Île-de-France

**Avis de la Mission régionale d'autorité environnementale d'Île-de-France sur la mise en compatibilité par déclaration de projet du PLU de Freneuse (78) « en vue du réaménagement d'anciennes carrières » situées au sein de la boucle de Moisson**

n°MRAe 2020-5145

Figure 2: extrait du « volume 1B : Notice de présentation et évaluation environnementale » présentant le projet (p.34)

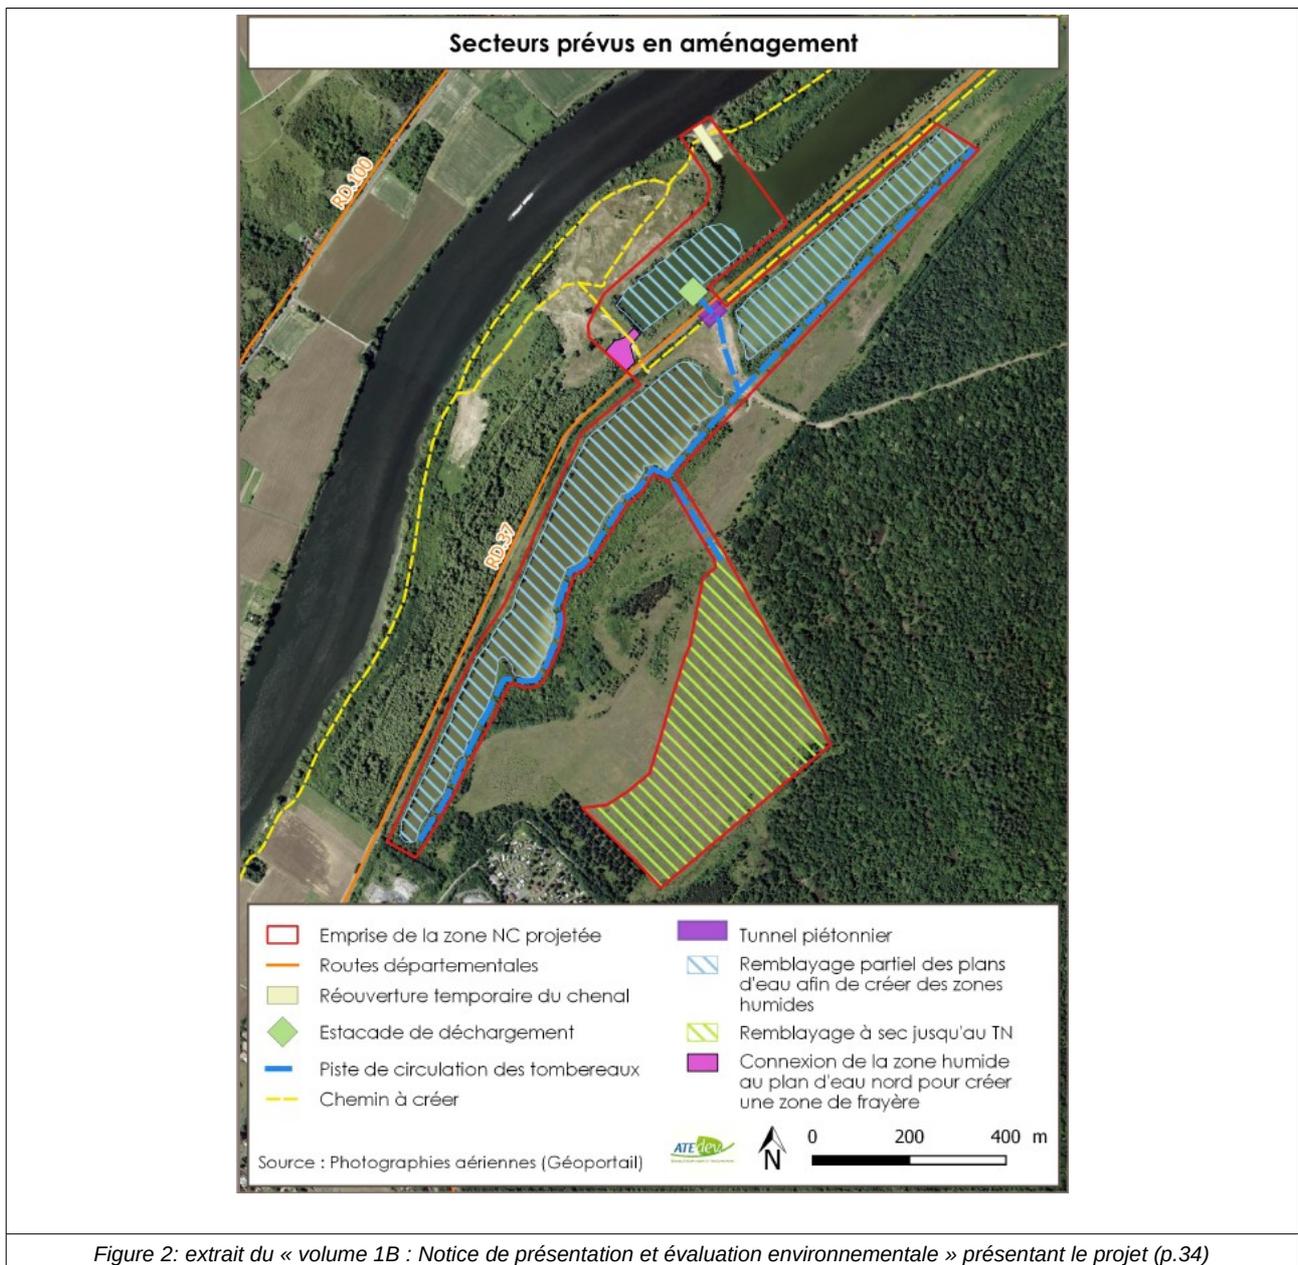
Le projet ainsi présenté s'apparente à une opération de renaturation ou de valorisation écologique d'un site. Toutefois, d'autres éléments du dossier laissent à penser qu'il s'agit avant tout d'un projet industriel ayant pour objectif principal de stocker 750 000 m<sup>3</sup> de déchets inertes sur le site des anciennes carrières de Freneuse<sup>6</sup> pendant une période de 8 ans. Les travaux de réaménagement interviendraient après cette phase d'exploitation, pendant les 2 années suivantes.

C'est ce dernier cas de figure, considérant que le projet correspond à une installation de stockage de déchets inertes (ISDI) soumise à la réglementation des installations classées pour la protection de l'environnement (ICPE), qui constitue le motif principal de la présente mise en compatibilité du PLU de Freneuse. Toutefois, les adaptations réglementaires semblent prévoir les deux options (cf. paragraphe suivant).

Figure 3: extrait du « volume 1B : Notice de présentation et évaluation environnementale » localisant les secteurs nécessitant la mise en compatibilité du PLU de Freneuse (emprise de la zone NC projetée)

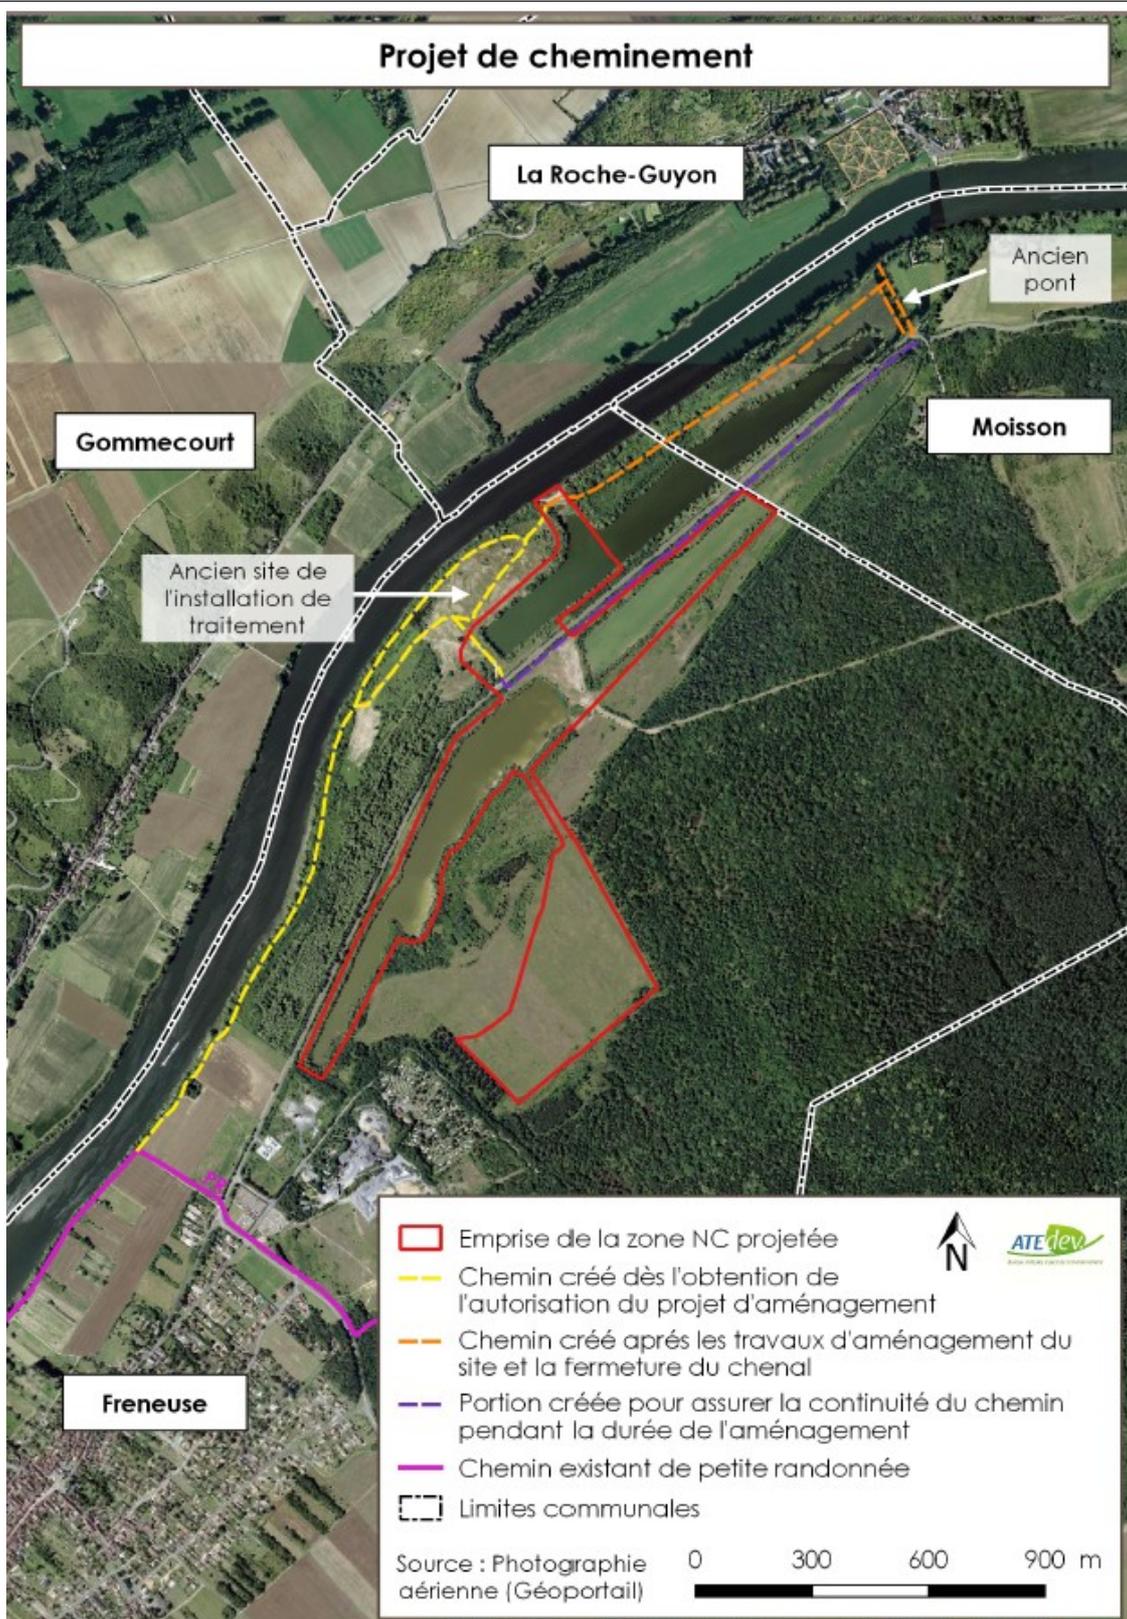
La MRAe note que cette modification porte sur l'ensemble du secteur NC, y compris des parcelles qui ne sont pas concernées par le projet qui motive l'évolution du PLU. L'évaluation des incidences doit donc également porter sur ces terrains.

La MRAe note que cette modification porte sur l'ensemble de la zone N, y compris des parties du plan d'eau de la Seine qui ne sont pas concernées par le projet qui motive l'évolution du PLU. L'évaluation des incidences doit donc également porter sur ces espaces.

Figure 4: extrait de la carte de destination du schéma directeur régional d'Île-de-France

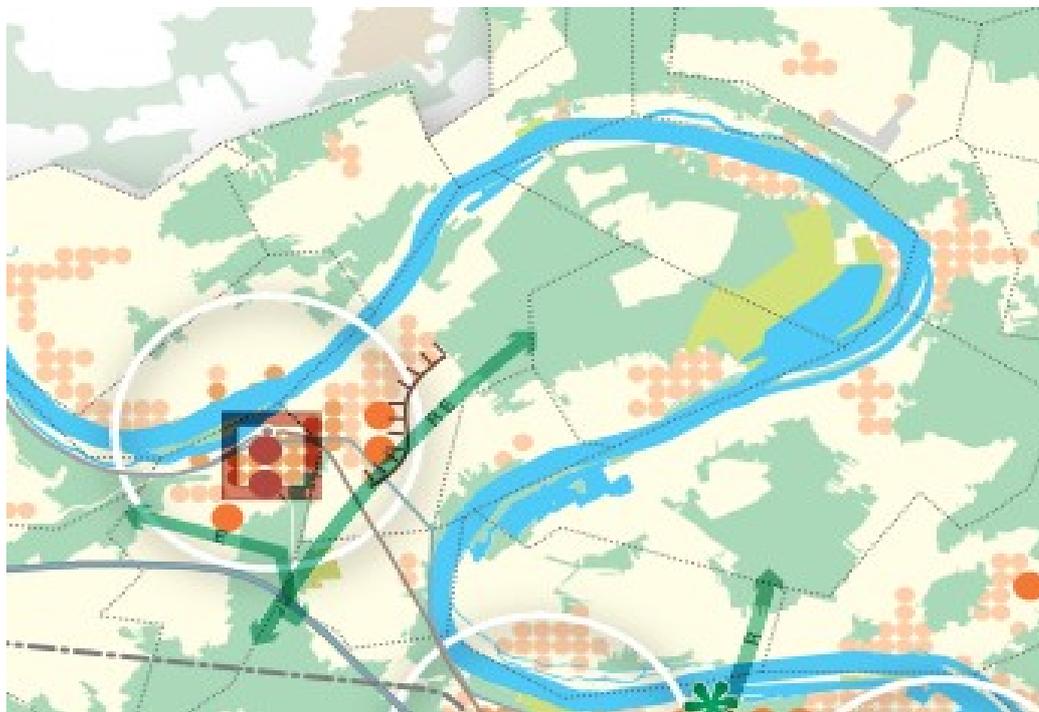
S'agissant en particulier du SDRIF (cf extrait du SDRIF, figure 4), le dossier conclut (V1B p 70) que « le projet d'aménagement nécessitant une mise en compatibilité du PLU de Freneuse répond à un réel besoin de capacités d'accueil de déchets inertes issus des chantiers franciliens, et est en accord avec les recommandations du SDRIF en matière d'ISDI ».

Pour étayer cette conclusion, le dossier reprend certains éléments de l'évaluation environnementale du SDRIF<sup>15</sup> traitant du stockage ou de la réutilisation des déchets inertes et précisant notamment que « les ISDI ont un impact environnemental en particulier en termes de consommation d'espaces ouverts, et de paysage [et qu'] il serait [en conséquence] intéressant [...] de créer des ISDI dans le cadre de projets d'aménagement comme des espaces verts ou de loisirs.

De fait, la qualification du projet de la société LafargeHolcim Granulats telle qu'il est présenté dans le dossier de mise en compatibilité du PLU de Freneuse apparaît incertaine :

Dans le second cas de figure, la justification d'un tel projet et de son intérêt général, en l'absence de déblais excédentaires<sup>17</sup>, doit être questionnée.

**La MRAe recommande que l'étude de l'articulation de la mise en compatibilité du PLU de Freneuse avec les plans ou programmes mentionnés à l'article L. 122-4 du code de l'environnement, et notamment le SDRIF, le SRCE et le SDAGE de Seine-Normandie, soit développée en mettant en perspective les orientations et objectifs de ces documents sur les**
